Consultazione pubblica Deposito Nazionale dei Rifiuti Radioattivi

Osservazioni ARPA Puglia

Tavolo Tematico 1: Struttura idro-geomorfologica ed eventi meteoclimatici

Figura CA5.1: Confronto con Carta Idrogeomorfologica allegata al PAI e tavole PPTR.

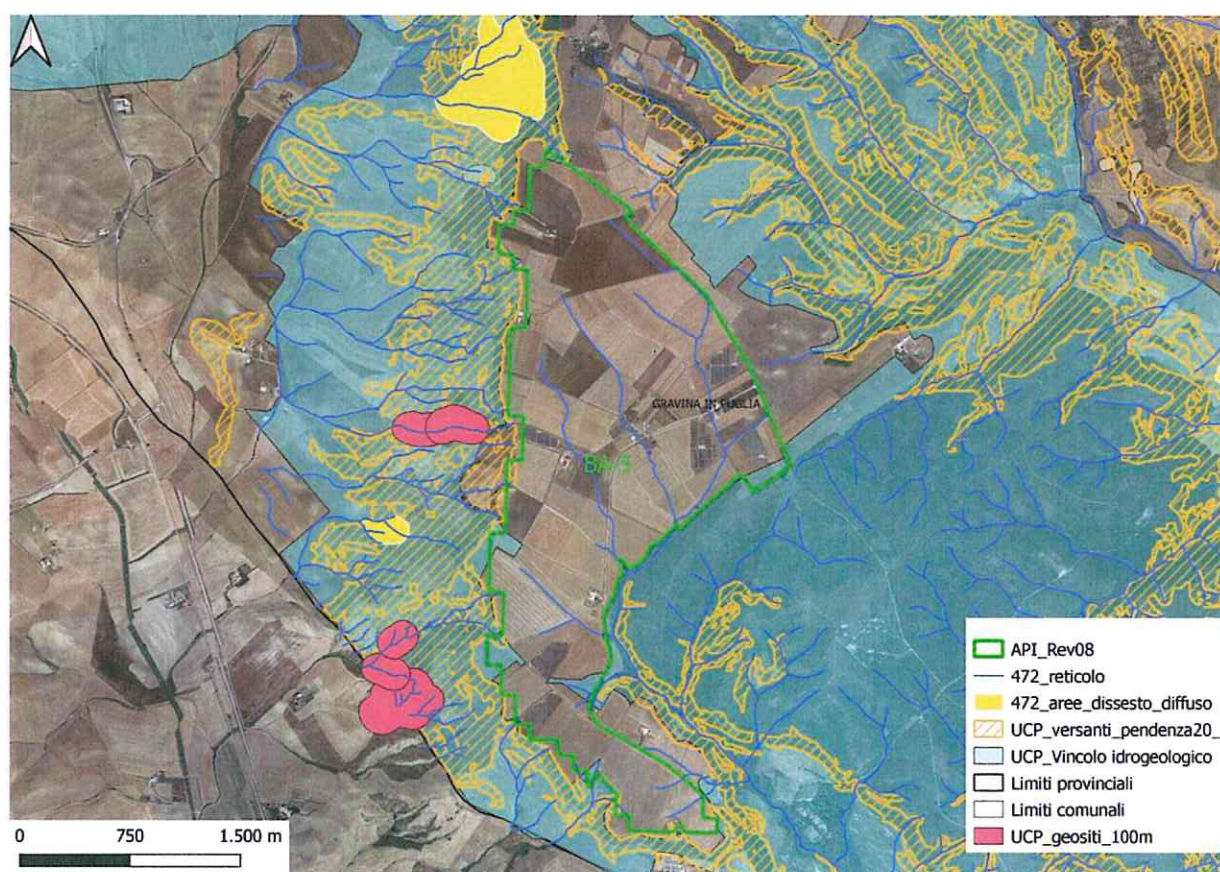
Dalla consultazione della Carta Idrogeomorfologica allegata al PAI e delle tavole allegata al PPTR, in particolare relativamente alle Componenti Geomorfologiche e Componenti Idrologiche, è possibile osservare che l'area immediatamente a Ovest al sito BA-5, è caratterizzata dalla presenza di versanti con pendenze > 20%, attraversati da una fitta rete di reticoli idrografici interessati in parte da processi di dissesto diffuso e dalla presenza di geositi censiti come calanchi (Figura CA5.1). Il sito inoltre risulta essere pressoché circondato da aree sottoposte a vincolo idrogeologico.

Figura CA5.3

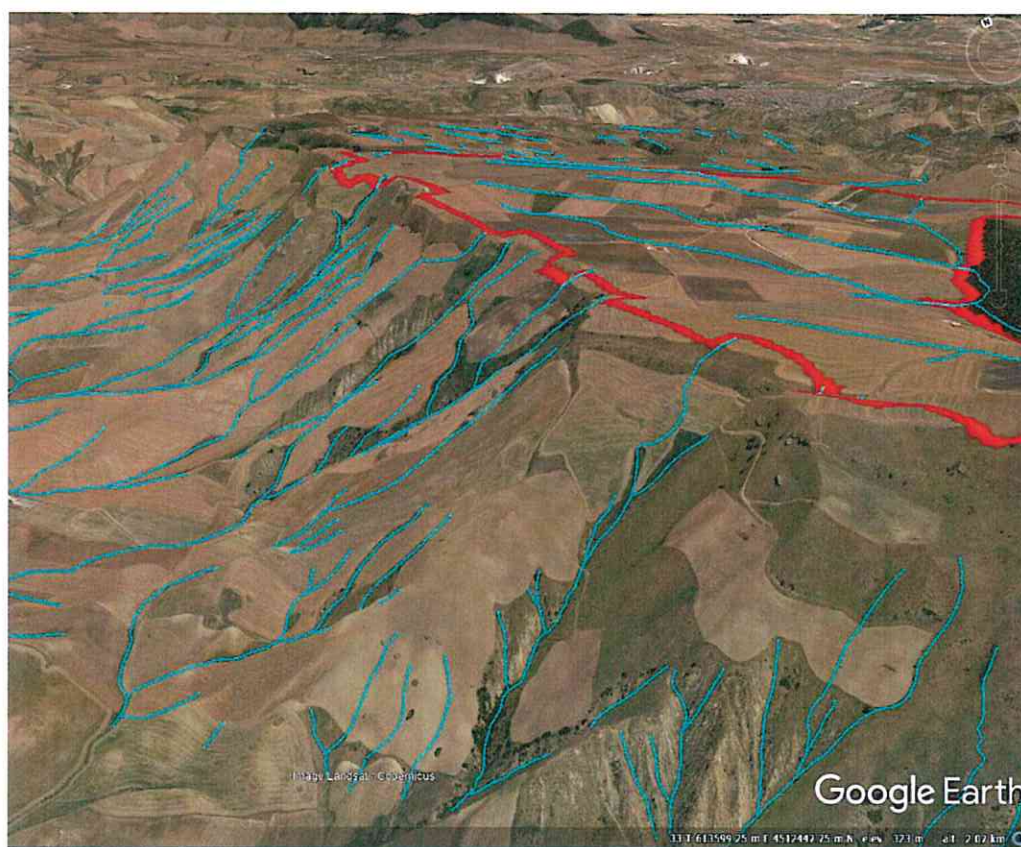
Giudizio: Alla luce di quanto sopra esposto sarebbe opportuno approfondire, quanto meno per l'area BA-5, l'evoluzione di tale versante con particolare riferimento ai processi erosivi in atto che, sulla scala temporale di 300 anni, potrebbero interessare il sito. Inoltre, importando la perimetrazione della stessa area BA-5 ed i reticoli idrografici della Carta Idrogeomorfologica allegata al PAI in *GoogleEarth*, visualizzando il sito in 3D ed amplificando le pendenze di 3 volte, è possibile "apprezzare" in maniera evidente i processi di ruscellamento e di erosione concentrata tipici degli ambienti calanchivi, la cui evoluzione andrebbe vista anche nella dimensione tempo per la durata di stoccaggio delle scorie (300 anni) (Figure CA5.2-CA5.4).
